# 海口江东国际社区三期 (2-B) (28#-29#栋)

设计变更对比文本  
设计变更文本  
2023.06

十五层平面图

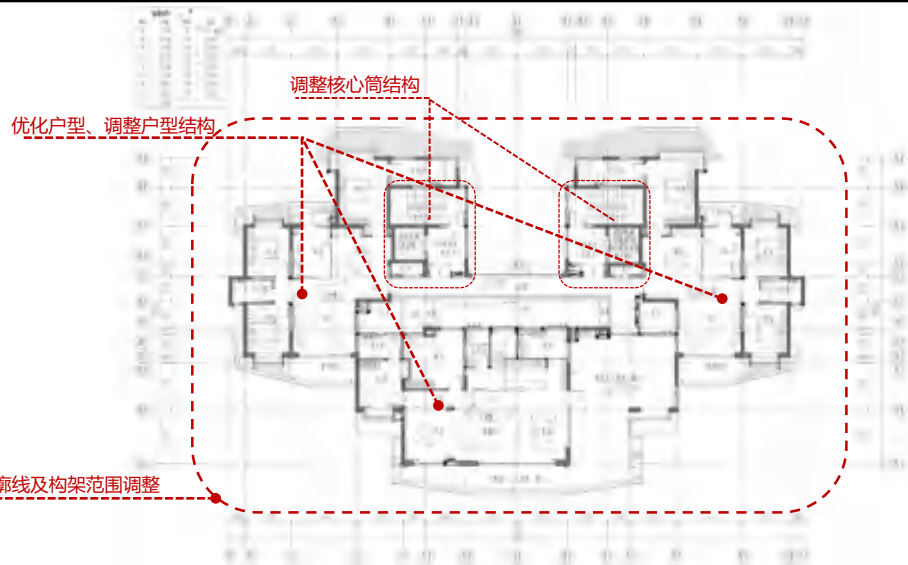
变更说明：

- ①建筑轮廓线及构架范围调整
- ②优化户型、调整户型结构
- ③调整核心筒结构

本层面积减少75.15m<sup>2</sup>

#### 十六层平面图

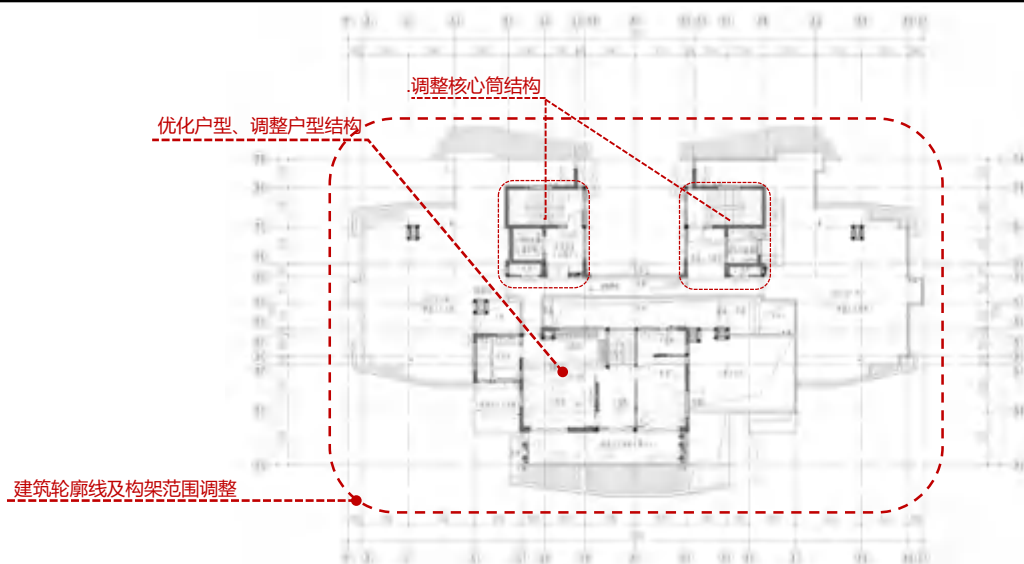
#### 变更说明：

- ①建筑轮廓线及构架范围调整
- ②优化户型、调整户型结构
- ③调整核心筒结构

本层面积减少0.98m<sup>2</sup>

屋顶层平面图

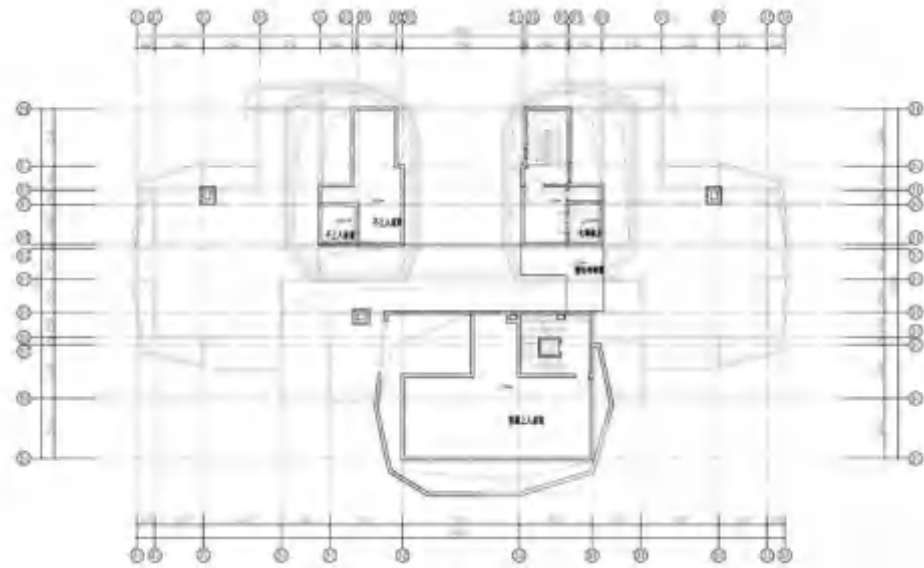
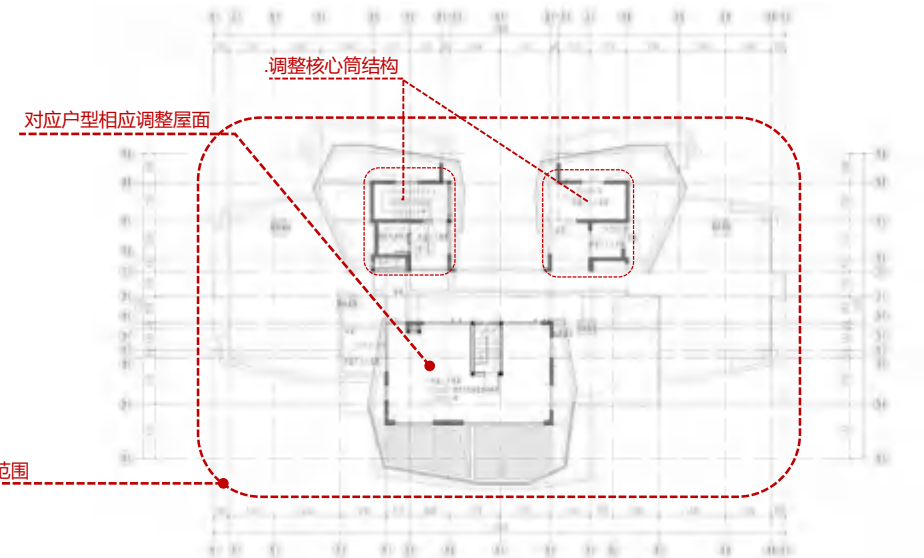
变更说明：

- ①调整核心筒结构
- ②调整构架范围
- ③对应户型相应调整屋面

本层面积减少22.15m<sup>2</sup>

构架层平面图

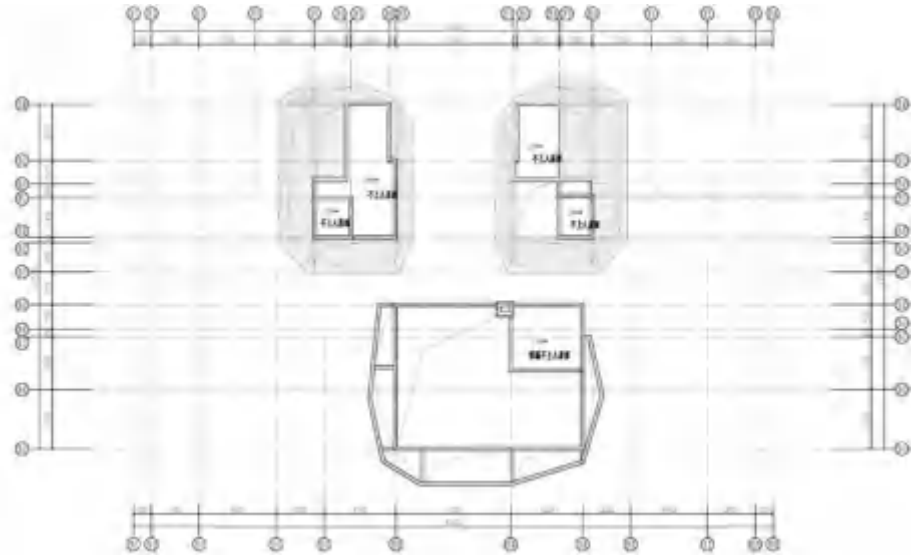
变更说明:

①调整构架轮廓范围

调整构架轮廓范围

### 侧立面图

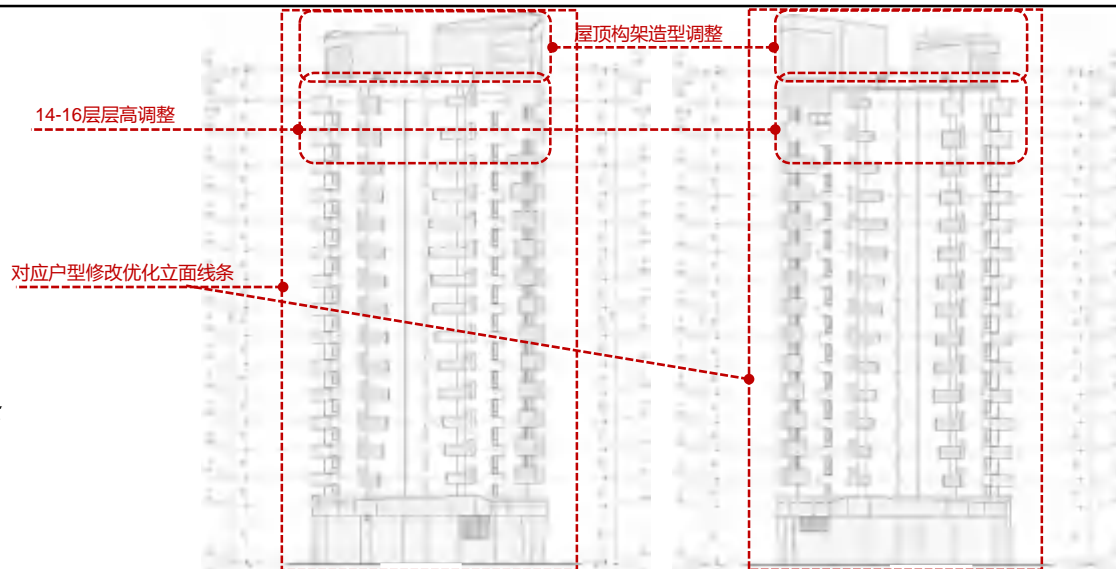
变更说明:

- ①对应户型修改优化立面线条
- ②14-16层层高调整
- ③屋顶构架造型调整
